(別紙資料) 福井要原子力安全専門委員会への要請書・説明図

【第1項目資料】

◆図3. シルトフェンスの性能を示す図

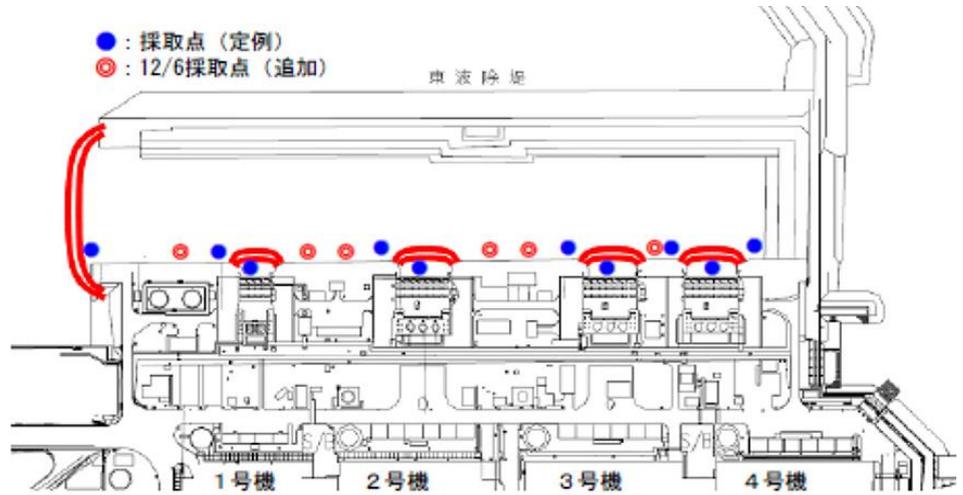
シルトフェンスの放射性物質除去率は1/2程度とされているが、測定点は上流側ではシルトフェンスのすぐ内側にあるものの、下流側では横の位置になっている。前方の壁で反射され、拡散しながら戻ってきたものの濃度を測定することになる。

◆図4. 使用済燃料ピットの安全性

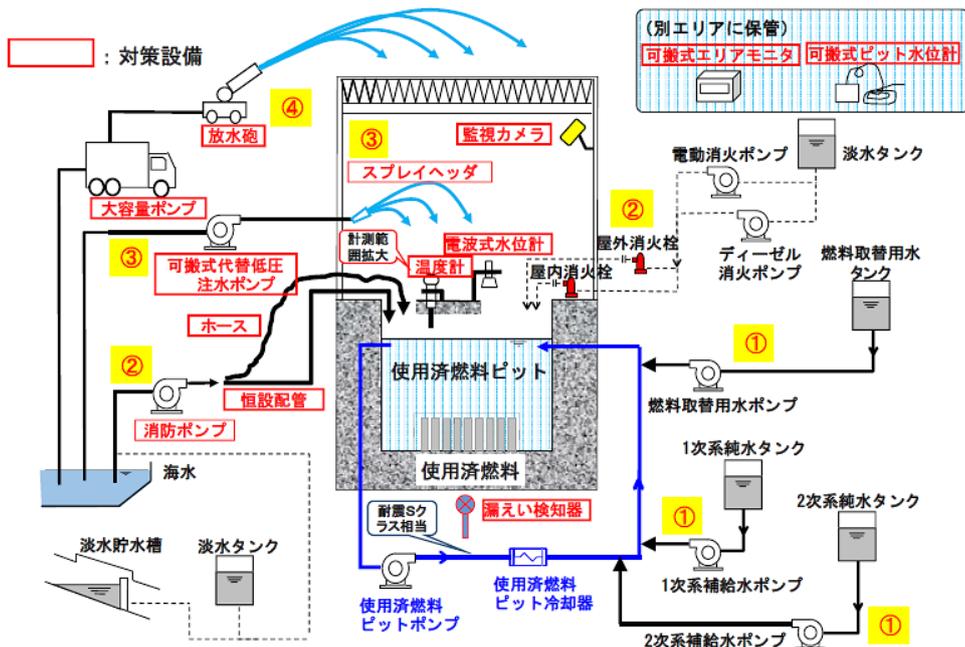
テロで航空機が衝突したときに使用済燃料ピットの側壁や底が破壊されることがないのか。もし破壊されれば、図のような対策の有効性はどうか、何も説明されていない。

◆図5. 六ヶ所再処理工場の使用済燃料受入・貯蔵プールの現状

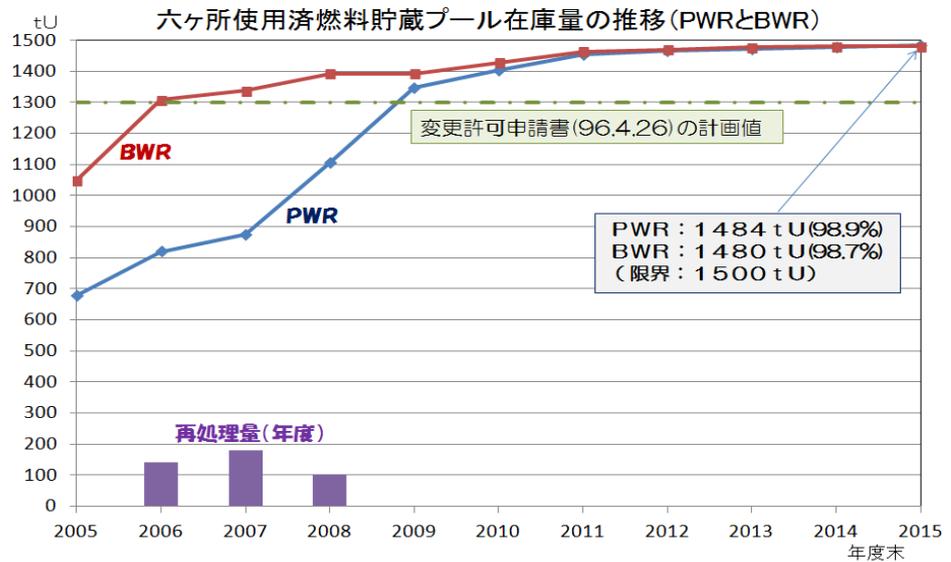
関電は使用済燃料は六ヶ所に運ぶと答えたが、そのプールは右図のように満杯。本来なら側壁の修理ができるよう1300トンでとどめるべきだった。再処理できる見込みも立っていない。

◆図7. 入倉・三宅式とそのばらつき

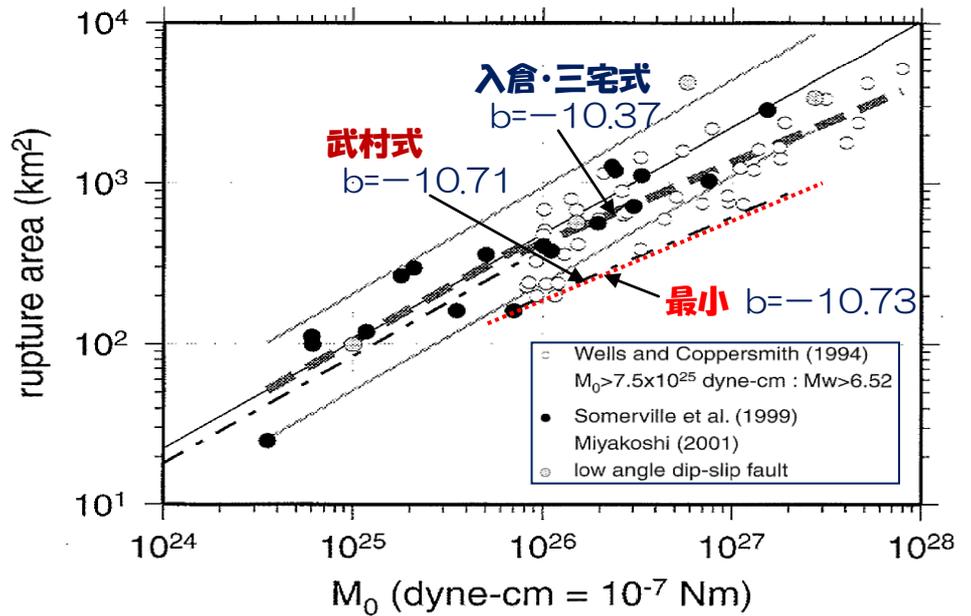
右図で最小の切片 $b = -10.73$ を考慮すると、地震モーメントは入倉・三宅式の 5.2 倍に。武村式のばらつきまで考慮すると、地震モーメントは入倉・三宅式の 11.5 倍になる。

◆図8. 規制委員会ホームページ資料7頁の図

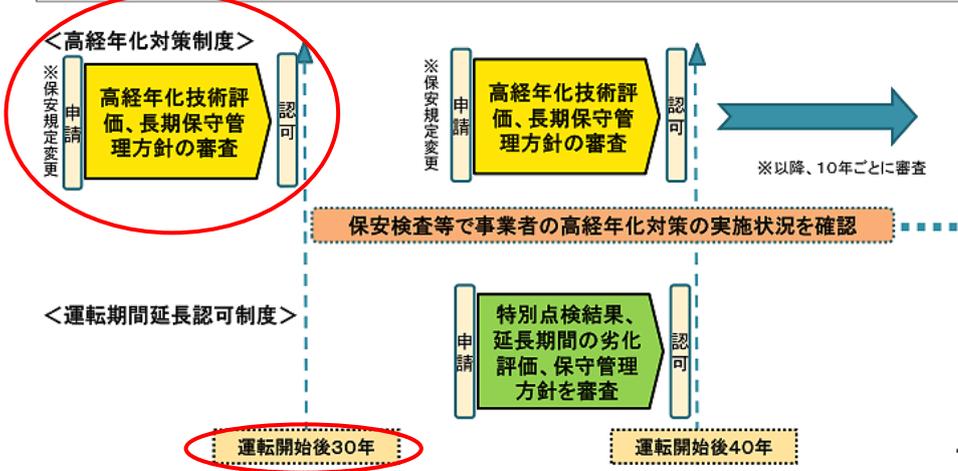
右図の左下に運転開始後30年と書かれている点線より前に、高経年化技術評価、長期保守管理方針の審査を経て認可(保安規定の認可)を受けることが明記されている。つまり、高経年化技術評価などは30年目を迎える前に審査を終えているべきなのだが、高浜3・4号はまだ審査中である。
